RESOLUCIÓN No. 00809

“POR MEDIO DE LA CUAL SE DECLARA EL CUMPLIMIENTO DEL AUTO 06662 DEL 21 DE DICIEMBRE DE 2018 Y SE ADOPTAN OTRAS DETERMINACIONES”

LA SECRETARIA DISTRITAL DE AMBIENTE

Figura 1. Modelo de iso concentración en la capa de arenas más superficial para cromo hexavalente preliminar

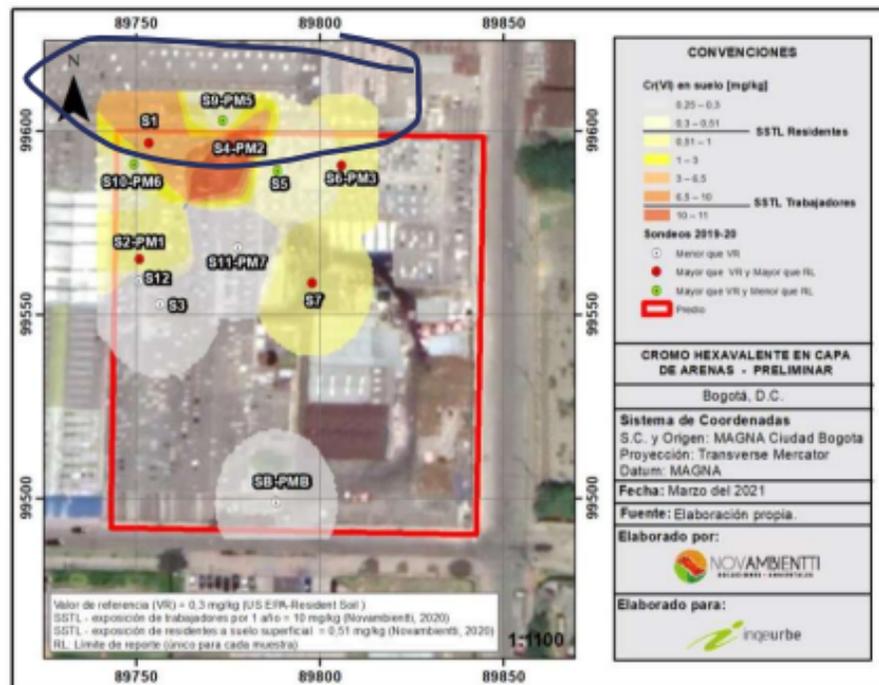
En las siguientes figuras se muestran las zonas en las cuales el límite del modelo de iso concentraciones está cortado en los costados norte y oeste del predio y no tiene continuidad hacia el centro del sitio.

Figura 3. Superficie piezométrica incorporada al modelo litológico representado a través de cortes 3D

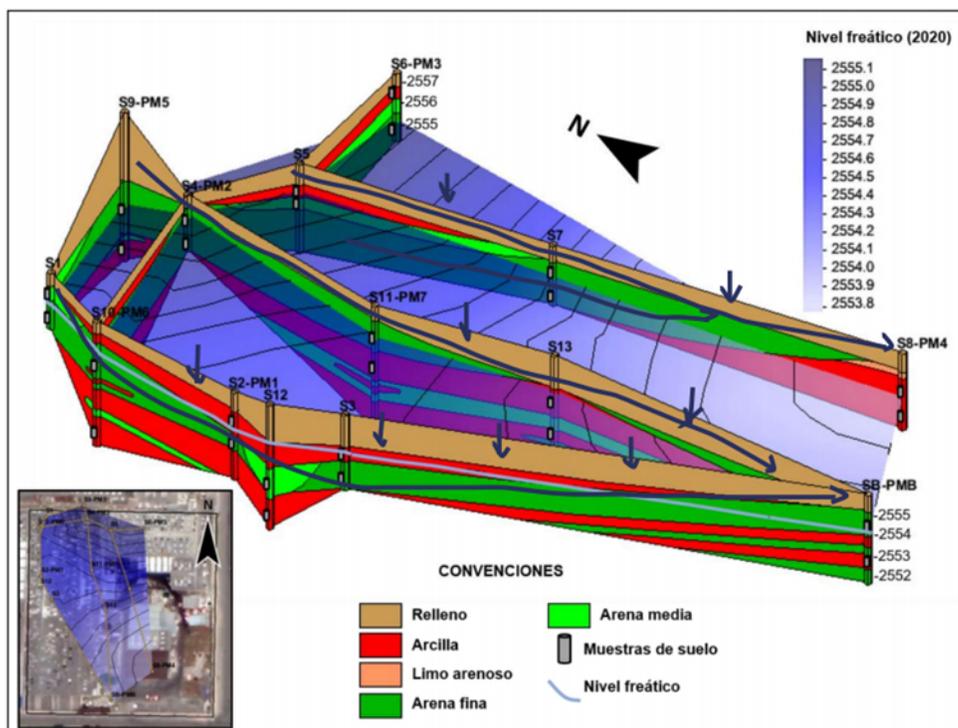
En la siguiente figura se resaltaron potenciales rutas de flujo de agua a nivel horizontal, de lo que se puede asumir que existe recarga del sistema por el norte del área analizada por un flujo que tiene una dirección norte – sureste, así como por infiltración de agua lluvia, estas rutas de flujo se resaltan manualmente a través de flechas.

Figura 4. Zonas contaminadas en suelo por Cr (VI)

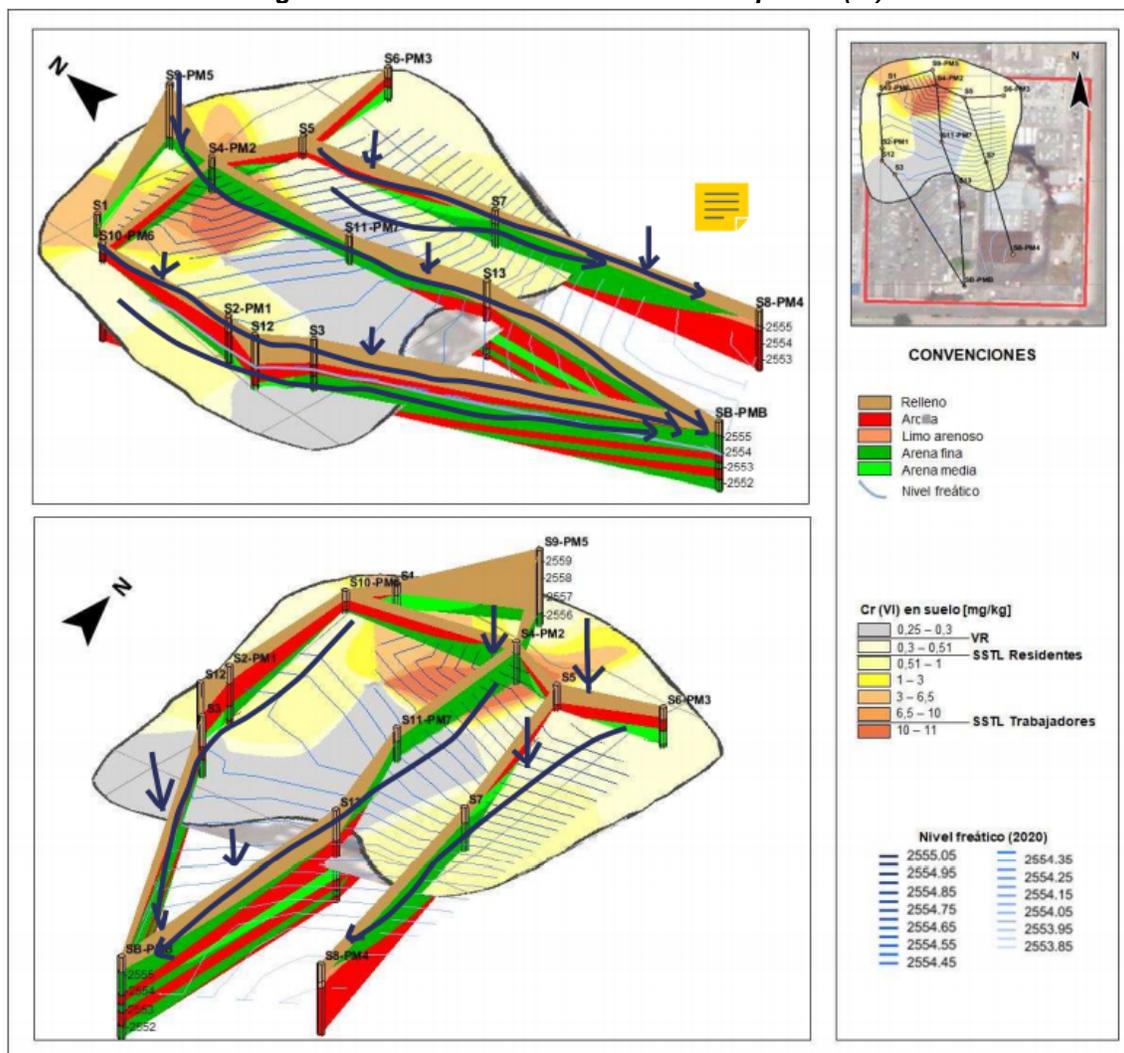
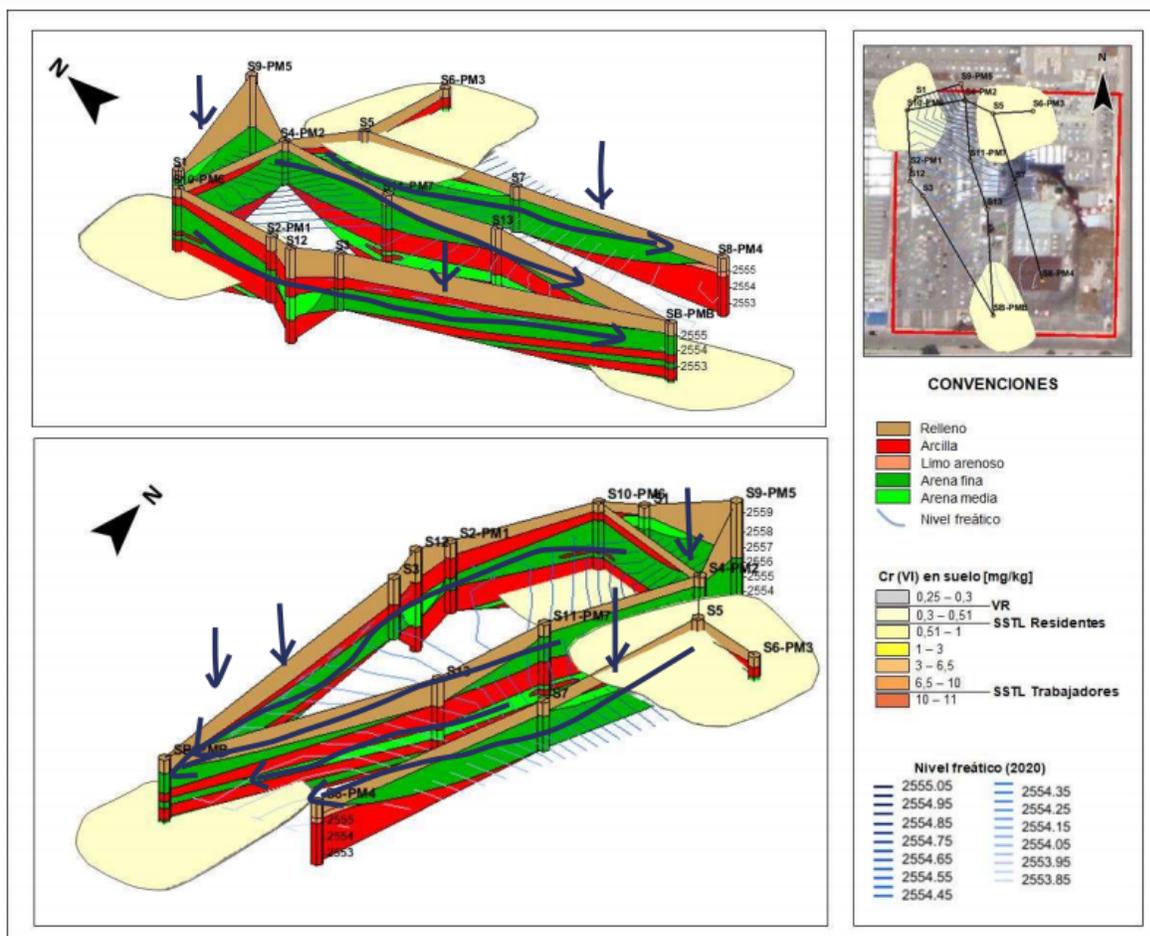
En las siguientes figuras se muestra el modelo de zonas contaminadas en suelo, donde a través de flechas se muestran posibles rutas de movimiento por unidades permeables para superficies de concentraciones en diferentes profundidades.

Figura 11. Alcance longitudinal de la pluma de Cr (VI) en agua luego de 15 años

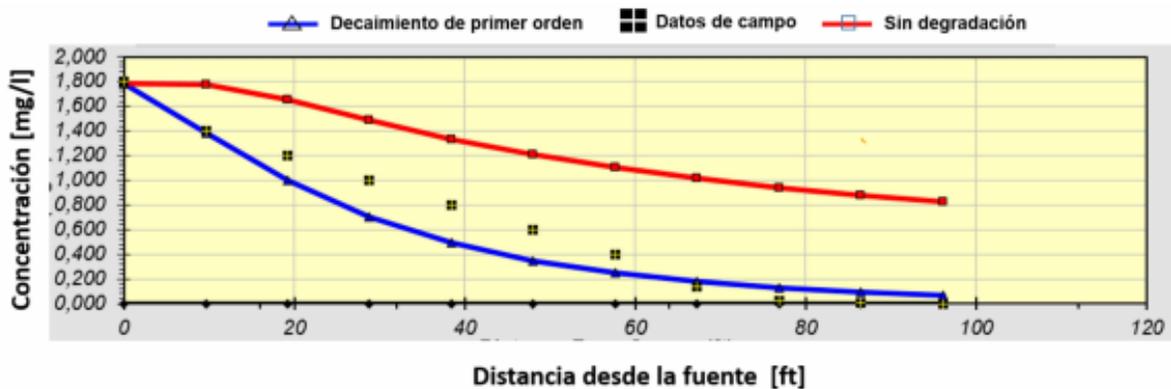
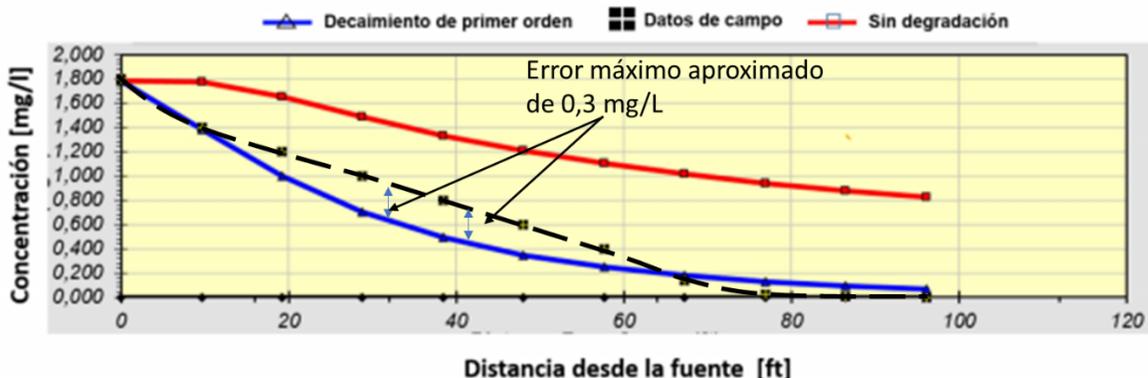
- Es importante aparte de calibrar los parámetros del modelo, ya sea por ensayo y error o por algún proceso de optimización, utilizar una métrica de desempeño que ayude a determinar qué tan preciso es la respuesta del modelo con relación a los datos medidos en campo y además validar el valor de cada parámetro al menos con información de la literatura analizando si los valores son válidos físicamente y representan el fenómeno modelado.

- Para esta autoridad el modelo presentado no es representativo del comportamiento de la sustancia de interés en el sitio.

Figura 13. Distribución de Cr (VI) en suelo a partir de muestras tomadas en 2019 y 2020

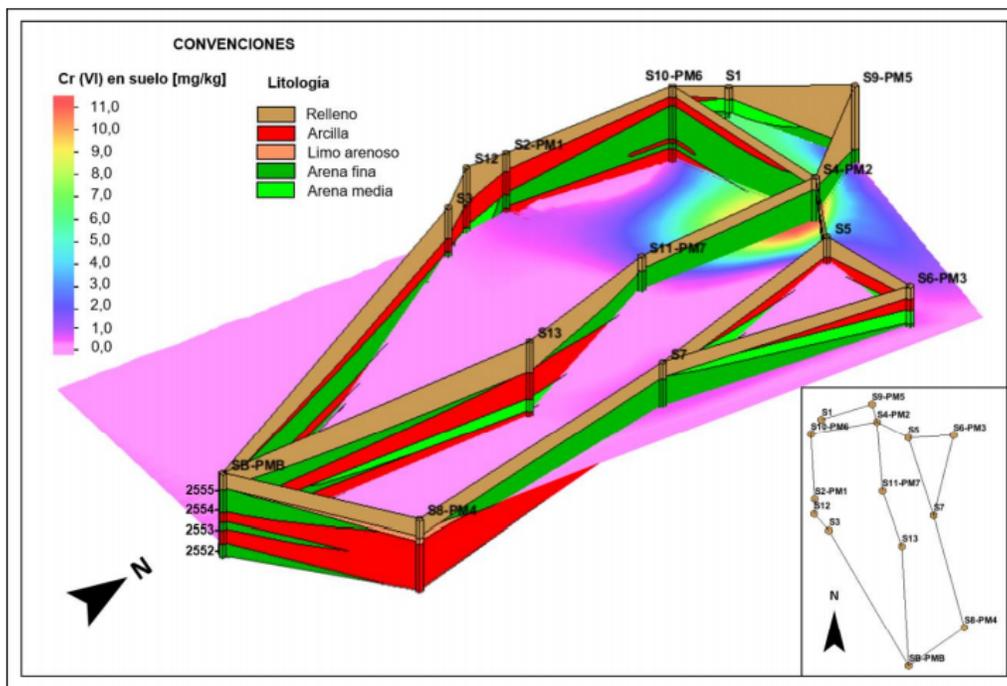
En la Figura 13 se muestra el modelo de zonas contaminadas determinadas por el usuario. En la vista panorámica 3D solo se aprecia la superficie de la zona contaminada.
